Assunto: Comunicado de Recall – Campanha de Chamamento do Veículo Mitsubishi Outlander 2.4 e 3.0 V6 (Importado), ano/modelo 2007/2008 e 2008/2009 - SUBSTITUIÇÃO DO INTERRUPTOR DA LUZ DE FREIO.

REF.: **PROCESSO DE CHAMAMENTO (RECALL)**
SUBSTITUIÇÃO DO INTERRUPTOR DA LUZ DE FREIO.
VEÍCULOS OUTLANDER 2.4 E 3.0 V6 (IMPORTADOS) – ANO/MODELO 2007/2008 e 2008/2009

**COMUNICADO DE RECALL: CAMPANHA DE CHAMAMENTO DOS PROPRIETÁRIOS
DOS VEÍCULOS OUTLANDER 2.4 E 3.0 V6 DA MARCA MITSUBISHI MOTORS**

Figura 1 – Localização do interruptor da luz de freio.

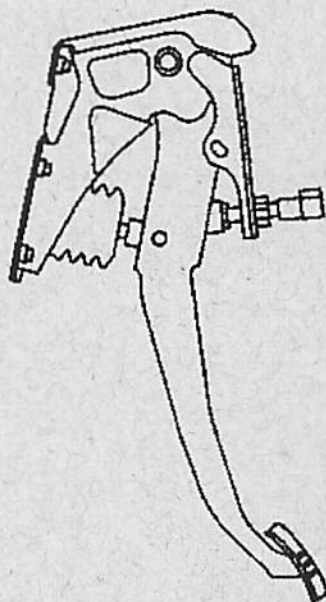
A Mitsubishi Motors Corporation (MMC) identificou que 3369 (três mil trezentos e sessenta e nove) unidades do veículo modelo **OUTLANDER 2.4 e 3.0 V6**, fabricados no Japão, e importados para o Brasil, não apresentaram a conformidade necessária no processo de produção do interruptor da luz de freio, permitindo a contaminação interna por graxa e o isolamento de seus terminais, tendo como consequência o não acendimento da luz de freio do veículo.

- (1) Utilização de graxa no conector do interruptor da luz de freio durante o processo de instalação na linha de produção.
- (2) Durante o uso do veículo ocorre a penetração do elemento silício, presente na graxa, no interior do interruptor da luz de freio.
- (3) Inicia-se o processo de adesão do silício nos terminais do interruptor da luz de freio.
- (4) Geração de depósito (silício oxidado) no ponto de contato dos terminais do interruptor da luz de freio, causando o isolamento.
- (5) Devido à corrente elétrica da luz de freio (LED) ser muito baixa (cerca de 1A) ocorre menos capacidade de autopurificação do terminal. O isolamento no ponto de contato não pode ser eliminado e permanece acumulado.
- (6) Resultado: isolamento dos terminais e consequente falha no acendimento da luz de freio.

Relativamente aos veículos em circulação, objeto desta campanha de chamamento, as ações corretivas estão detalhadas na News Letter 2479 (Anexo II), que é o meio de comunicação oficial entre a MMCB e suas Concessionárias, na qual são fornecidas todas as instruções quanto ao procedimento de reparo da falha, gratuitamente, em qualquer uma das concessionárias da rede Mitsubishi Motors existentes no Brasil, à escolha do consumidor.

Figura 2 – Interruptor da luz de freio, detalhe dos terminais onde ocorre o isolamento elétrico.

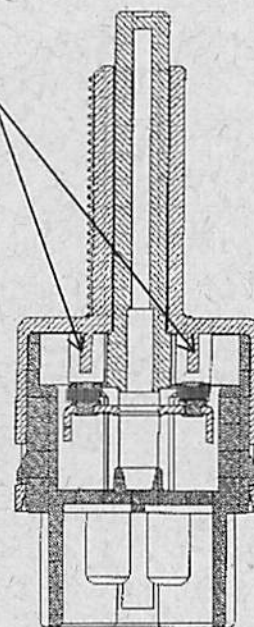
Terminais de contato onde ocorre o isolamento pela contaminação de graxa.
